КЕНОТРОНЫ ВЫСОКОВОЛЬТНЫЕ

МЕТОД ИСПЫТАНИЯ НА МНОГОКРАТНЫЕ ВКЛЮЧЕНИЯ
И ВЫКЛЮЧЕНИЯ НАПРЯЖЕНИЯ НАКАЛА

ГОСТ 21011.6-78

Изменение № 1 ГОСТ 21011.6—78 Кенотроны высоковольтные. Метод испытания на многократные включения и выключения напряжения накала

Черт. 1

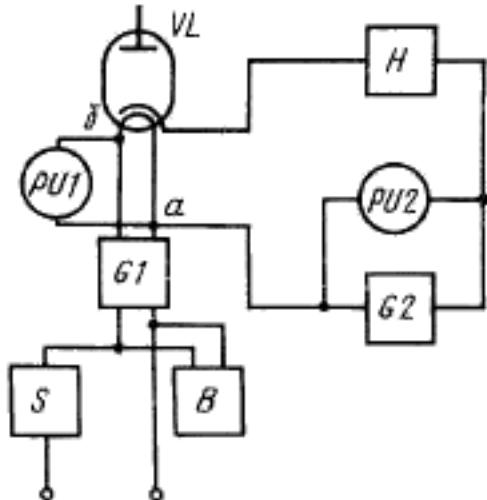
Пункт 1.1. Чертеж 1 и подрисуночная подпись. Заменить обозначения: *PU* на *PU; G1* на *G*;

Черт. 3

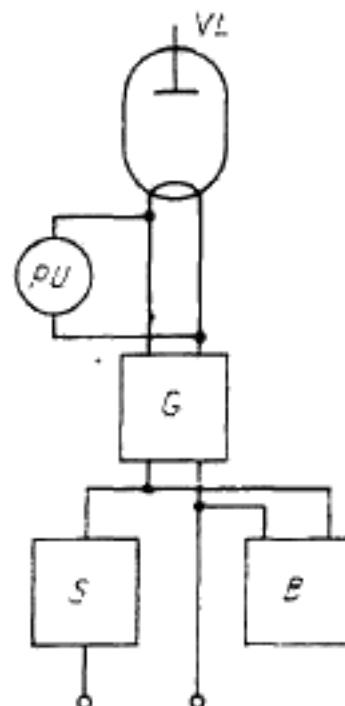
Пункт 1.3. Чертеж 3 заменить новым:

B — счетчик числа циклов;
G — источник напряжения накала; *S* — прерыватель цепи напряжения накала;
PU — вольтметр; *VL* — испытуемый кенотрон
